Mission régionale d'autorité environnementale

Avis de l'autorité environnementale
sur le rapport d'évaluation environnementale stratégique
du projet de révision allégée n°1 du plan local d'urbanisme (PLU)
de la commune de SAINT - PIERRE
visant la prise en compte de projets de création de
fermes photovoltaïques
sur les sites de l'Habitation Beauséjour et de la Coulée Blanche

n°MRAe 2019AMAR11

Extrait du zonage réglementaire avant application de la révision allégée n° 1 Extrait du zonage réglementaire après application de la révision allégée n° 1

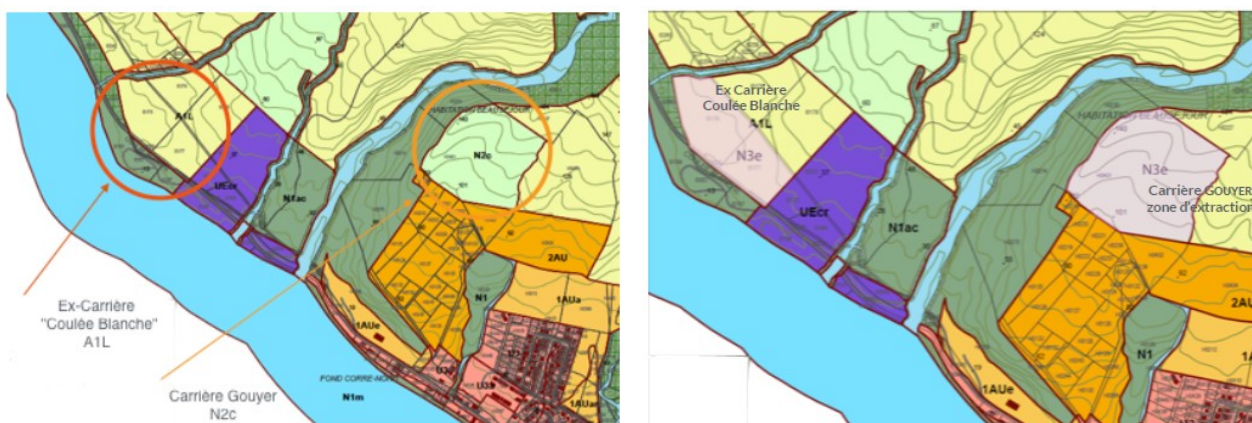
L'assiette du projet de création d'une ferme photovoltaïque au droit de la parcelle H-401 coïncide avec l'emprise de la carrière Gouyer en fin d'exploitation tandis que l'assiette du projet de création de ferme photovoltaïque au droit des parcelles I-176 et I-177 est actuellement investie par un espace à caractère naturel et boisé.

- Classement en zone N3e de deux secteurs anciennement classés en zones N2c (naturelle ouverte à l'exploitation de carrières) et A1L (agricole littorale) coïncidants respectivement à l'emprise de la parcelle cadastrée H-401 – « Habitation Beauséjour » – ainsi qu'aux emprises des parcelles I-176 et I-177 – site de « La Coulée de la Rivière Blanche » et dont la nouvelle affectation autorise l'implantation d'installation de production d'énergie électrique.
- Adaptations / modifications du règlement écrit de la zone N3e permettant de ;
 - créer des constructions, ouvrages et travaux liés à la production et à la distribution d'énergie d'origine solaire,
 - faciliter l'intégration paysagère des projets,
 - intégrer diverses dispositions relatives à la limitation de l'imperméabilisation des sols, à la collecte et au traitement des eaux de pluie avant rejet.
